泊発電所3号炉

基準津波に関するコメント回答

(地震に伴う津波と地震以外の要因に伴う津波の組合せ)

令和5年2月8日
北海道電力株式会社

【課題: **波源位置 (位相) の変動を考慮した場合に水位が大きくなる可能性 (ケース①を用いて例示)**】

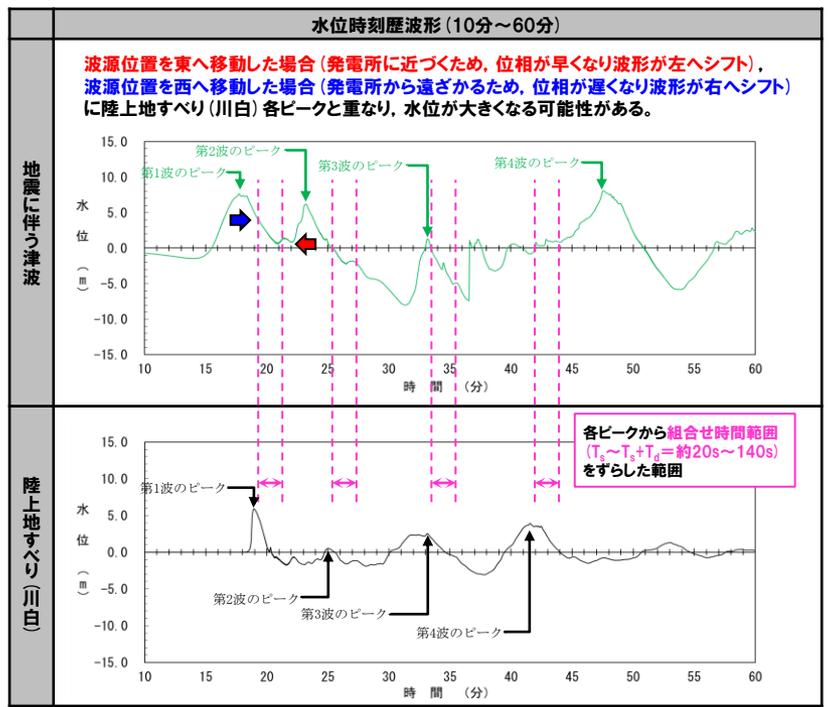
- 組合せ評価では、**波源位置 (位相) の変動を考慮した場合に陸上地すべり (川白) の各ピークと重なり、水位が大きくなる可能性がある。**
- **地震に伴う津波の最大ケース (ケース① ~ ②③)** を組合せ対象波源としていたが、これ以外の波源 (**波源位置 (位相) の変動を考慮した波源**) を組合せ対象波源とした場合に、上記のとおり水位が大きくなる可能性がある。

「5. 6 泊発電所の波源の特徴 (水位上昇側)」

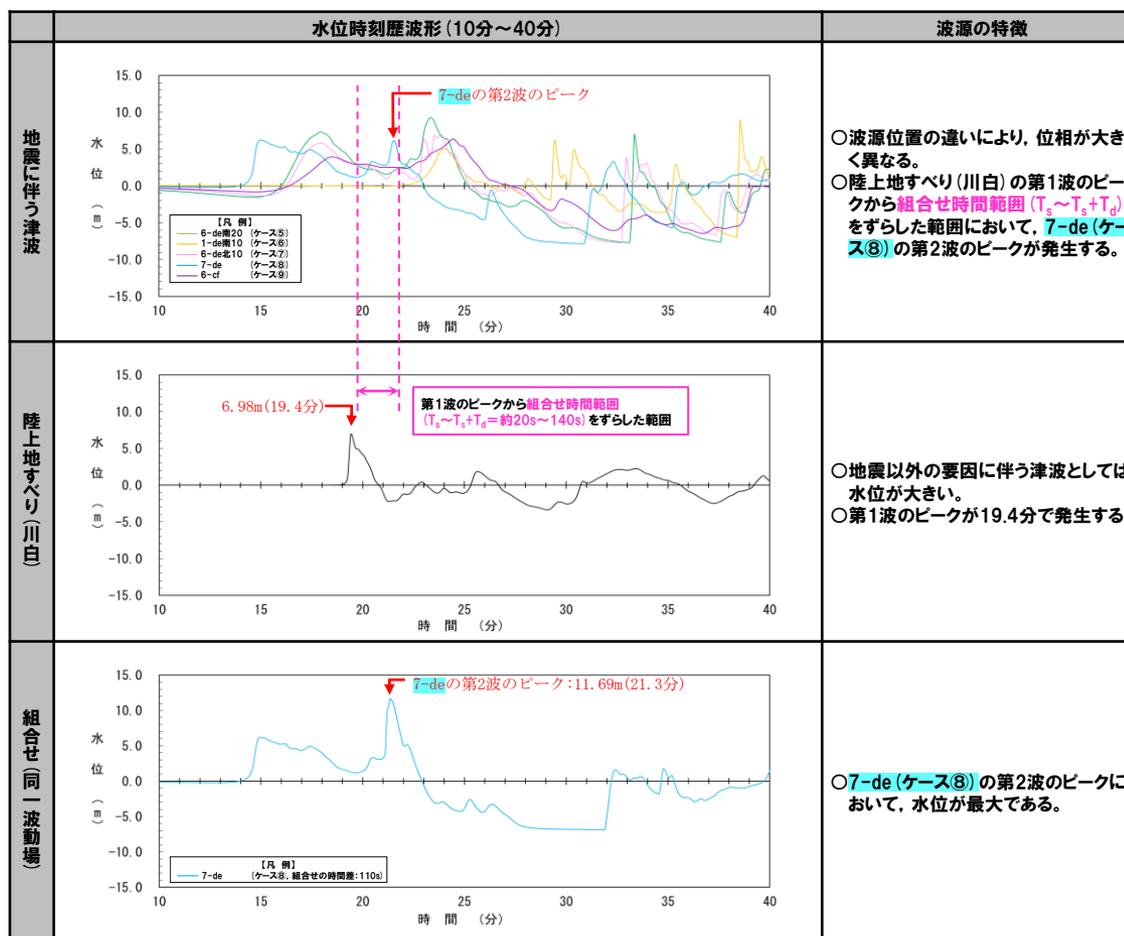
令和4年10月28日 審査会合 分析結果の説明 (中間報告)	<p>【5.5 地震に伴う津波の最大ケースの分類】</p> <p>○組合せ評価における波源の関係を明確にするため、地震に伴う津波の最大ケース(ケース①～⑳)を「6-de南20, 1-de南10, 6-de北10, 7-de, 6-cf」に分類したことを説明した。</p> <hr/> <p>【5.6 泊発電所の波源の特徴(水位上昇側)】</p> <p>○波源の入れ替わりが発生したことを契機に、泊発電所の波源の特徴(水位上昇側)を確認するために、事前検討の位置付けとして、組合せ評価で水位が大きくなった7-deを対象に分析し、以下の泊発電所の波源の特徴(水位上昇側)を説明した(7-de以外については、後段で実施する分析の対象とした。)</p> <ul style="list-style-type: none"> ➢ 地震に伴う津波 : 波源位置の違いにより、位相が大きく異なる。 ➢ 陸上地すべり(川白) : 地震以外の要因に伴う津波としては、水位が大きい。 ➢ 組合せ評価(同一波動場) : 陸上地すべり(川白)の各ピークと地震に伴う津波の各ピークが重なり、水位が大きくなる。 <p style="text-align: right;">[指摘事項No31における下線部*2の対応]</p> <div style="border: 1px solid black; padding: 5px; margin-top: 10px;"> <p>➡ 指摘事項No32 泊発電所の特徴を踏まえた組合せ評価の妥当性及び敷地に対して大きな影響を及ぼす波源の選定の妥当性について*1、今回実施した分析及び今後実施する分析の内容からどのように導き出すか、全体の論理構成を説明すること*3。</p> </div>

- 波源の入れ替わりが発生したことを契機に、泊発電所の波源の特徴 (水位上昇側)を確認するために、事前検討の位置付けとして、組合せ評価で水位が大きくなった7-deを対象に分析し、以下の泊発電所の波源の特徴 (水位上昇側)を確認した (7-de以外については、後段で実施する分析の対象とした。)
- 地震に伴う津波:波源位置の違いにより、位相が大きく異なる。
 - 陸上地すべり (川白):地震以外の要因に伴う津波としては、水位が大きい。
 - 組合せ評価 (同一波動場):陸上地すべり (川白) の各ピークと地震に伴う津波の各ピークが重なり、水位が大きくなる。
